女川原子力発電所第2号機 工事計画審査資料	
資料番号	02-補-E-0100-6-5 改 5
提出年月日	2023年6月27日
【凡例】 [ ] : 前回ヒアリング資料からの変更箇所

補足-100-6-5 外郭浸水防護設備（逆止弁付ファンネル）の  
要目表記載変更について

## 外郭浸水防護設備（逆止弁付ファンネル）の要目表記載変更について

令和3年12月23日付け原規規発第2112231号における設計及び工事の計画において、外郭浸水防護設備（逆止弁付ファンネル）の弁本体については、管材（□）を使用することとしていたが、当該部品が配管ではないため板材（□）の表記としており、管材（□）を使用することが、要目表に適切に記載されていなかったことから要目表の記載の変更を行う。

変更前	変更後
名 称			第3号機タービン補機冷却海水ポンプ室逆止弁付ファンネル(No.1), (No.2), (No.3)	
種 類			逆止弁付ファンネル	
主 要 寸 法	外 径	mm		変更なし
	高 底	mm		
材 料

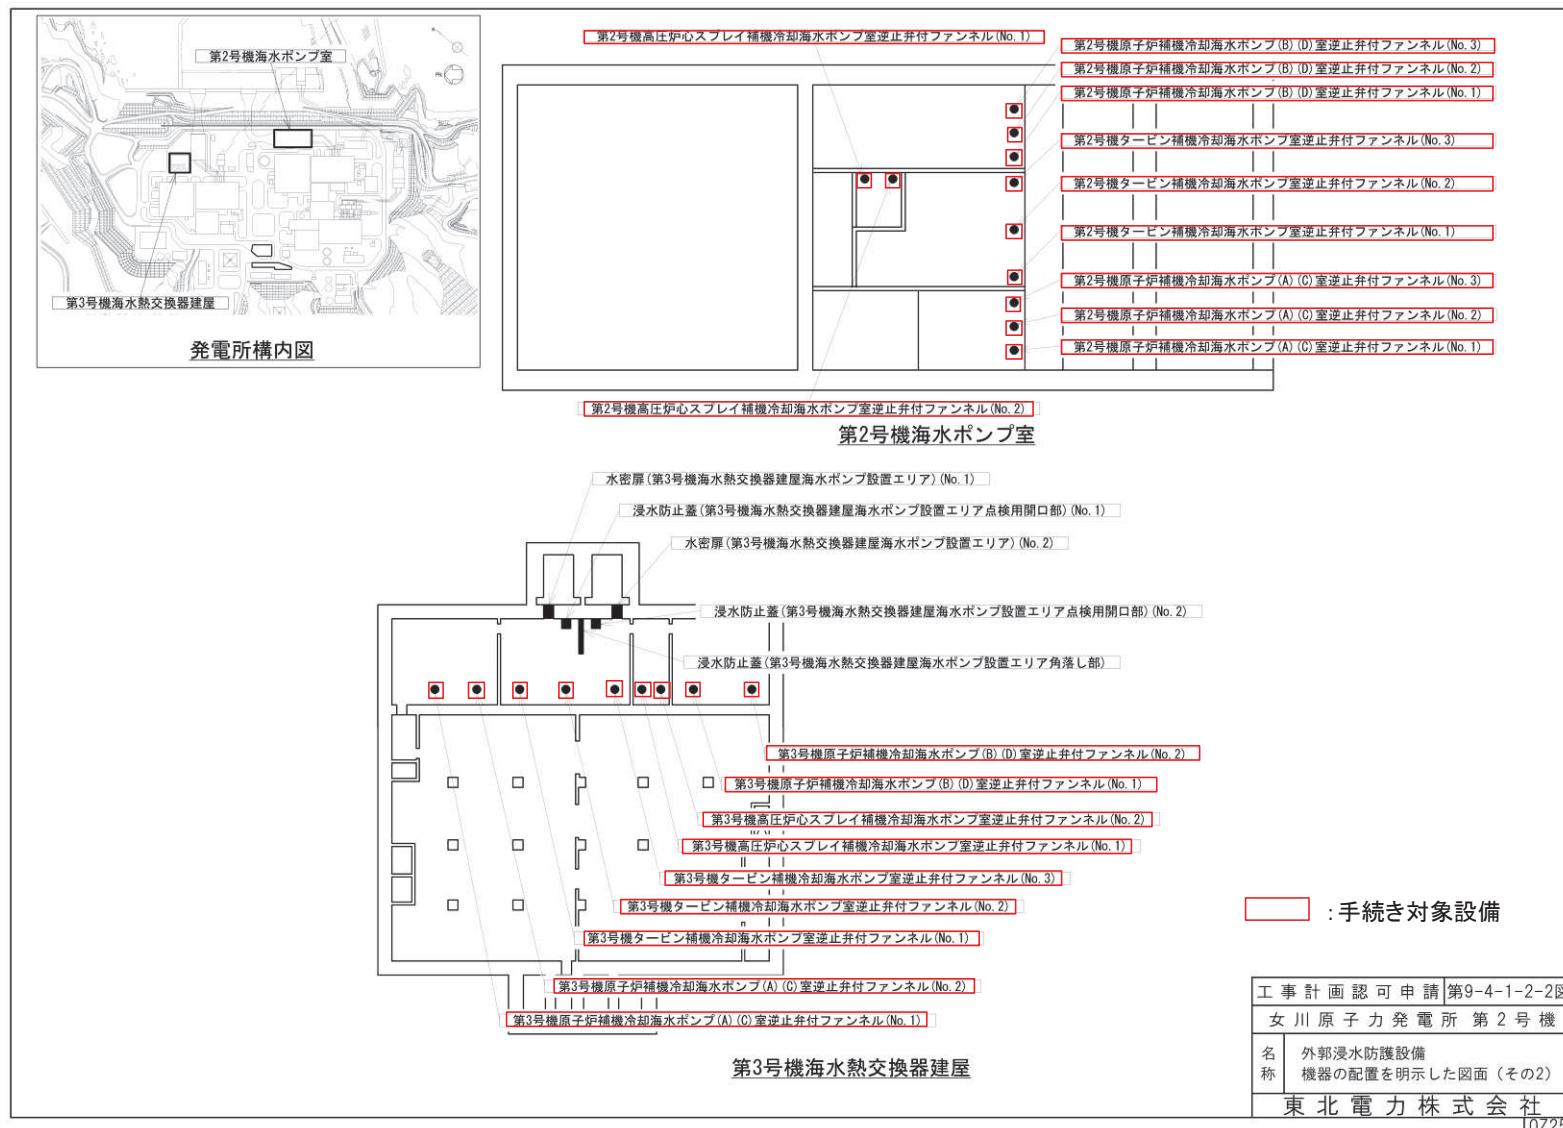
弁本体の使用材料を板材から管材に記載を変更することによる要目表変更箇所は、以下のとおりである（添付資料1～3参照）。

第3号機タービン補機冷却海水ポンプ室逆止弁付ファンネル(No.1), (No.2), (No.3)

要目表変更前欄 :

要目表変更後欄 :
